RAPPORT DE VÉRIFICATION

(Code du travail : Art R.4226-16)
Rapport de vérification périodique

N° de rapport : 134248999-002-1 - ERT
Date : 21/11/2025

Lieu d'intervention :
PARKING SILO
PLACE DU DOCTEUR BAYLAC
31059 TOULOUSE 09
Référence Client : 43942166

➤ TGBT

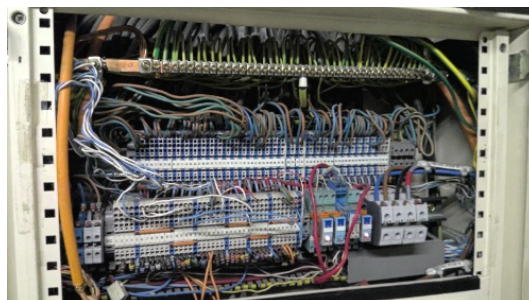
2

R. 4215-03
NF C15-100 : 411

Plastron absent ou déposé (risque de contact direct au niveau de l'appareillage)

(P) A remettre d'urgence

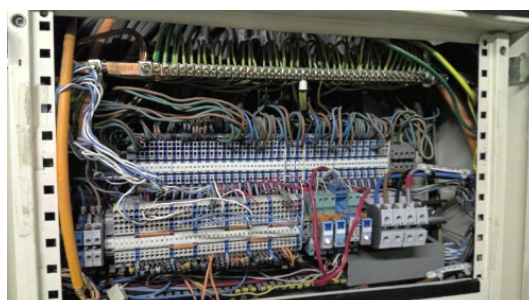
3

R. 4215-03
NF C15-100 : 543

Connexion non individuelle du ou des conducteur(s) de protection
(P) Raccorder individuellement les conducteurs de protection sur un barreau de connexion de terre
